## WYJAŚNIENIE TREŚCI SPECYFIKACJI WARUNKÓW ZAMÓWIENIA

### **„Budowa ul. Pułaskiego (od ul. Gierymskiego do ul. Gajowej) w Lęborku”**

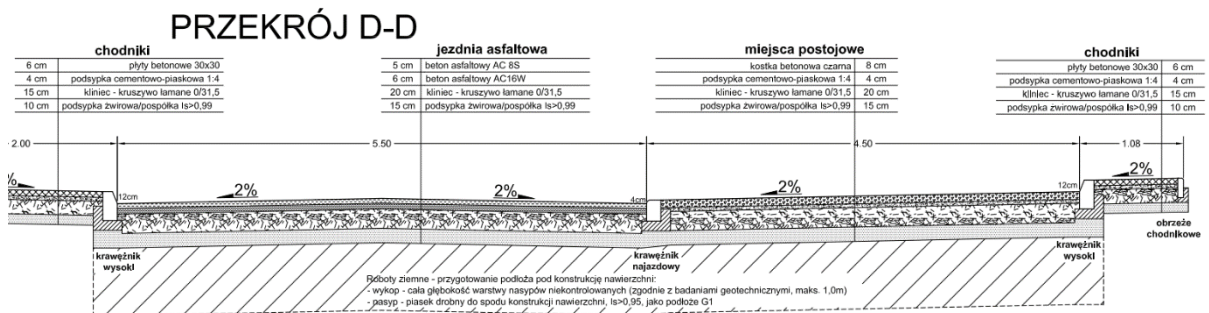
23. Prosimy o informację, czy Zamawiający dopuści wykonanie chodnika z kostki 20x10x6 w kolorze szarym – w przedmiarze kostka 30x30x6 – dotyczy załącznika nr 9.

**Odp. 23. Zamawiający dopuszcza powyższe.**
